SINDICATO DOS TRABALHADORES DOS CORREIOS - SINTECTPE
VISTORIA CDD JARDIM SÃO PAULO

UNIDADE:	CDD JARDIM SÃO PAULO
DR:	PERNAMBUCO
ENDEREÇO:	Avenida Dr. Jose Rufino, 757 - CEP 50780-000
CIDADE:	RECIFE
BAIRRO:	ESTÂNCIA
DATA:	16/08/2022
HORA:	10h00min
LOCAL:	CDD JARDIM SÃO PAULO

FOTO 07 e 08

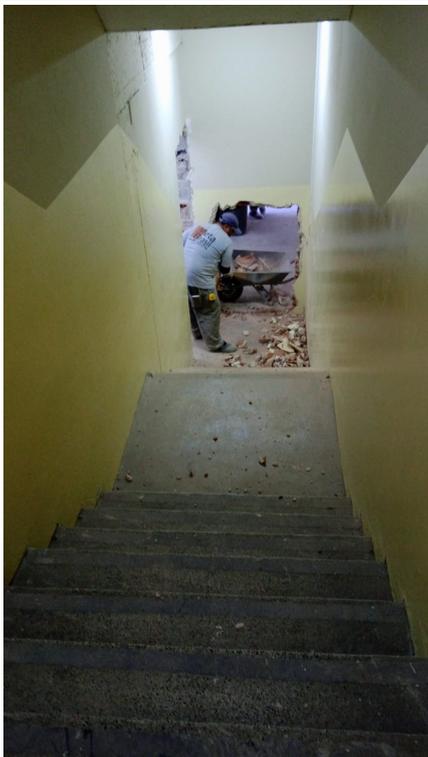
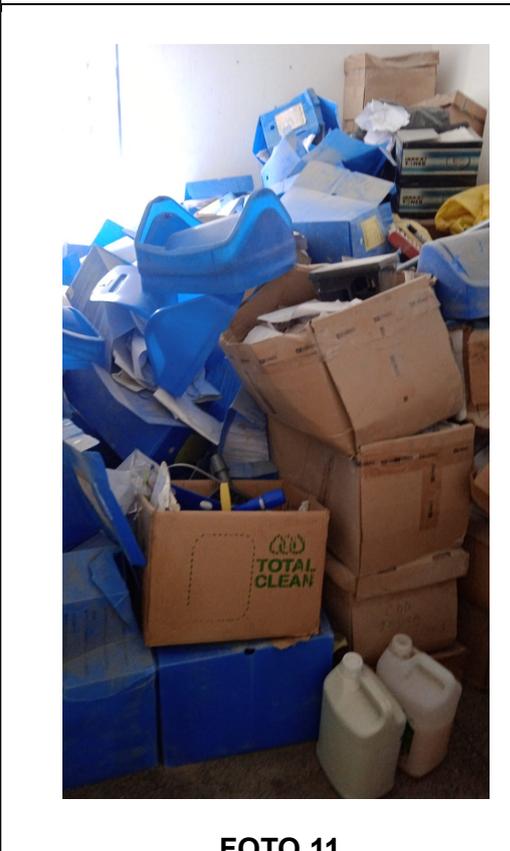
Pintura acrílica sendo feita no horário do expediente de trabalho, com forte odor, trazendo alergia, náuseas, dores de cabeça e transtorno para os funcionários do setor, incomodando inclusive, funcionários no 1º pavimento.
